工程指示 / 要求簡箋(E.I.)

工程指示編號：EI/0958/19

工程名稱：觀塘裕民坊

工程項目：幕牆 橫料封篤角(補廠裝漏位置用)

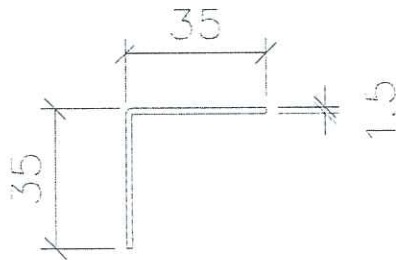
2000件

~~T1-T5
每種角層 = 28支 (參考)~~

~~T1-T5
7-9件數量 =~~

3400支

請先送出地盤
後現場裝

適用: SD頂橫料及生梗橫料

模號: X85555及X85553

工廠用: 41064+436(後備)=41500

名稱	鋁板拆圖	制圖	邱紅	2019.01.06	修改		
材料	1.5mm厚鋁板	復核	謝永林	2019.01.07	日期		
顏色	MILL	批准			圖號	L-FK2

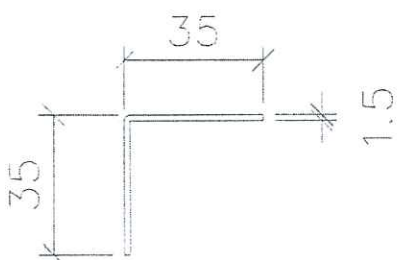
2000件

~~T1-T5
每座每層 = 200支 (參考)~~

~~T1-T5
7-9/F 數量 =~~

2400支

~~請送出地盤
供現場裝~~

適用：雙梗橫料（生窗位）
 模號：X85552
 工廠用：31576+224（後備）=31800
 一層約用780支
 （T1~T5總用量）
